Veřejná zakázka: Hráz na P.B. na Vsetínské Bečvě – Vsetín – úprava hráze

Vysvětlení zadávací dokumentace č. 3

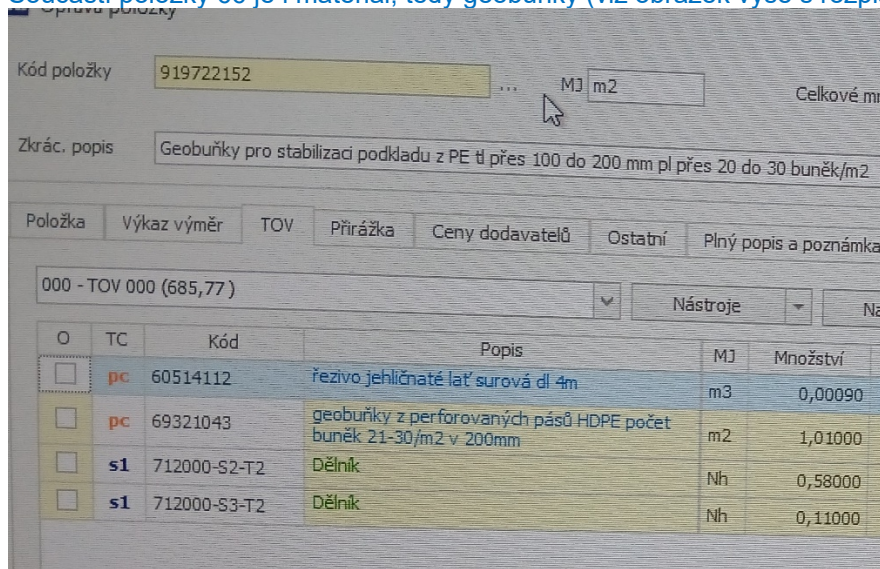
Prosíme o prověření položky č. 71

71	M	69311082	geotextilie netkaná separační, ochranná, filtrační, drenážní PP 500g/m2	m2	128,283
----	---	----------	---	----	---------

Položka č. 71 má navazovat na položku č. 66 Geobuňky pro stabilizaci podkladu z polyetylenu, výšky 200 mm, počet buněk přes 20 do 30/m2. V položce č. 70 je ale vyspecifikován jiný materiál - geotextilie, než je zamýšlené provedení geobuněk. Prosíme o vysvětlení položky č. 71, případně opravu rozpočtu s doplněním položky materiálu geobuněk.

Součástí položky 66 je i materiál, tedy geobuňky (viz obrázek výše s rozpisem položky).

Položka	Výkaz	výměr	TOV	Přirážka	Ceny dodavatelů	Ostatní	Plný popis a poznámka
000 - TOV 000 (685,77)							
O	TC	Kód			Popis	MJ	Množství
	pc	60514112			řezivo jehličnaté lať surová dl 4m	m3	0,00090
	pc	69321043			geobuňky z perforovaných pásů HDPE počet buněk 21-30/m2 v 200mm	m2	1,01000
	s1	712000-S2-T2			Dělník	Nh	0,58000
	s1	712000-S3-T2			Dělník	Nh	0,11000

Položka 71 a 72 se vztahuje ke geobuňkám – geotextilie (71) bude umístěna pod geobuňkami a ty budou vyplněny štěrkokodrtí frakce 0/32 (72).

Položka 70 – utěsnění kabelové chráničky se vztahuje k položce 65 Dvoudílná chránička DN 600 (tloušťka materiálu bude 8mm).
